DODATEK č. 1

Název akce: „UK – SBZ – Rekonstrukce a intenzifikace ČOV VS Dobronice“

Změnový list č. 1

Č. DETAILU: DET 02

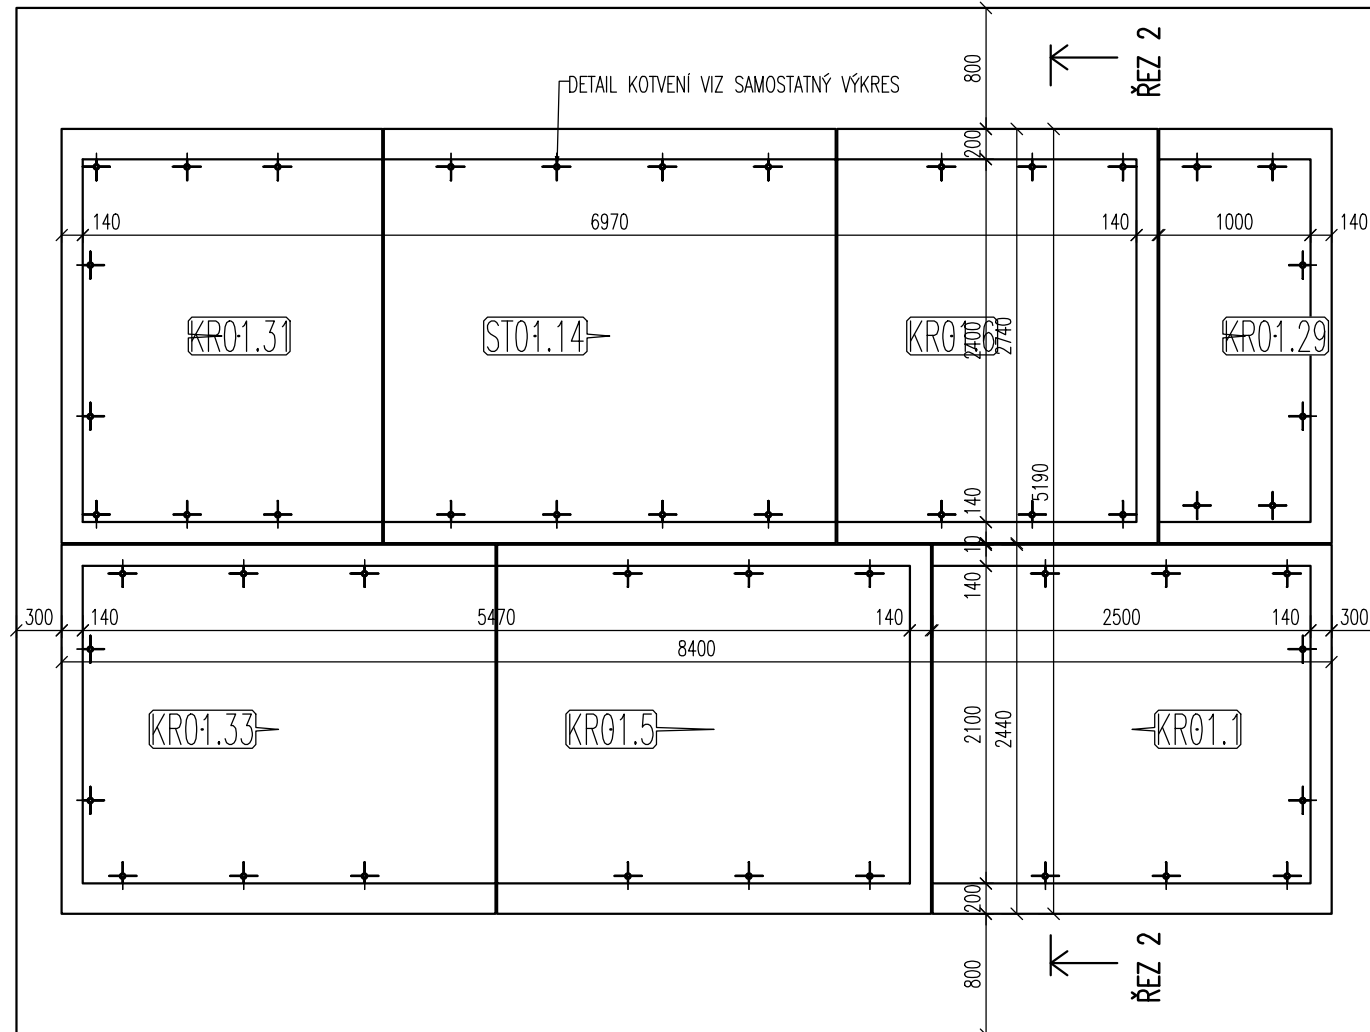
Při provádění zemních prací byla zjištěna vyšší hladina spodní vody, než byl předpoklad v PD. Hladina spodní vody v těsné blízkosti řeky Lužnice v průběhu roku kolísá a nebylo tak možno přesně stanovit její úroveň v konkrétním čase výstavby. Tato skutečnost znemožňuje založení stavby dle PD a je nutné přijmout dodatečná opatření k ochraně stavby proti vlivům vysoké hladiny spodní vody. Původní řešení předpokládalo podsyp pod konstrukci nádrží.

- NÁDRŽ NUTNO PŘIKOTVIT K ZÁKLADOVÉ DESCE CELKEM 50ks KOTEV Ø12MM.
- POKUD SE PREFABRIKÁTY UKLÁDAJÍ PŘÍMO NA ZÁKLADOVOU DESKU, KTERÁ VYKAZUJE NEROVNOSTI, NUTNO VYTVOŘIT MĚKKÉ LOŽE (SUCHÝ CEMENT), TO MŮŽE BÝT VYKONÁNO PO CELÉM OBVODĚ V ŠÍŘCE 400mm OD VENKOVNÍ HRANY STĚN PREFABRIKÁTŮ SMĚREM KE STŘEDU NÁDRŽE

TYP PRVKU (VÝKRESU) **SKLADBA** NÁZEV PRVKU **PŮDORYS**

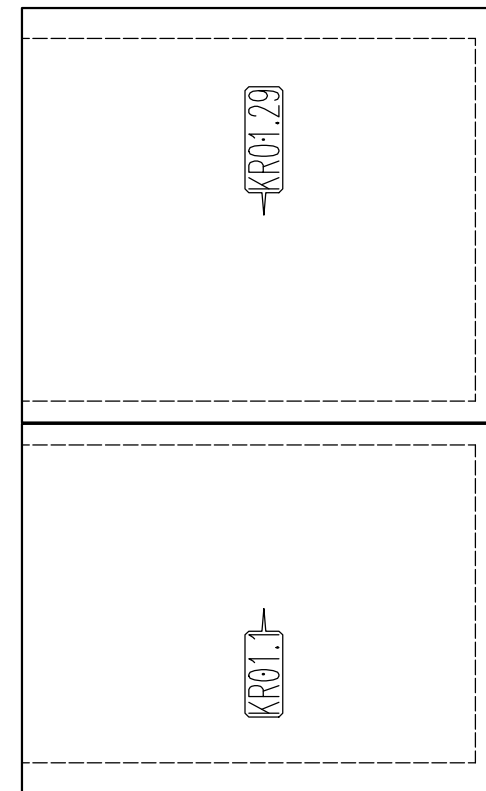
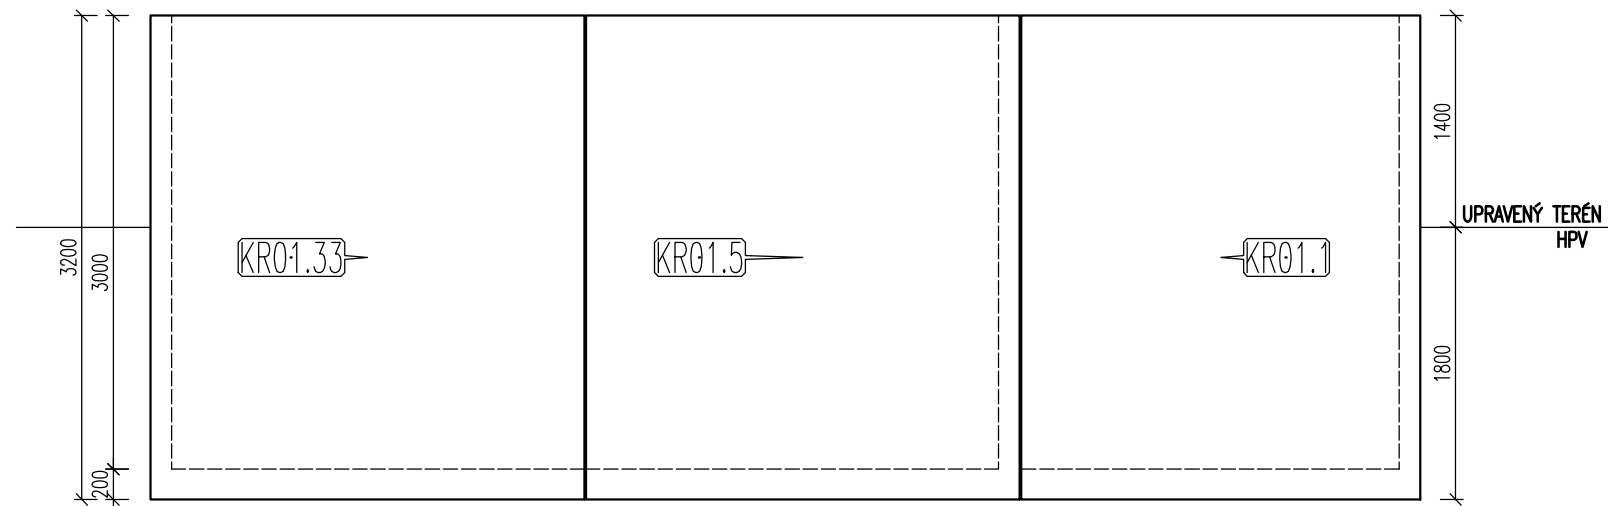
Projektová dokumentace předpokládala dodání a montáž dvou prefabrikovaných ŽB nádrží za podmínek uvedených v zadání. Vzhledem ke zjištění odlišné výšky hladiny spodní vody, která je vyšší než zjistil průzkum pro potřeby tvorby PD, je nutné změnit tvar nádrží zesílením stěn, tudíž dojde ke zvýšení hmotnosti. S ohledem ke zvýšení hmotnosti nádrží není možné pro uložení na podkladní beton použít plánovaný jeřáb, ale jiný s větší nosností. Pro tento jeřáb není dostupný příjezd na stavbu. Proto musí být použit jeřáb dle původního plánu, musí být nádrže rozděleny na 7 dílů a z toho vyplývá nutnost rozložení dopravy na 4 návěsy, použití menšího jeřábu na překladišti a použití vozu TATRA 8kola s platem pro transport z mezideponie na místo uložení. Rozdělením nádrží na 7 dílů vzniká potřeba složitější montáže a spojování jednotlivých dílů k sobě.
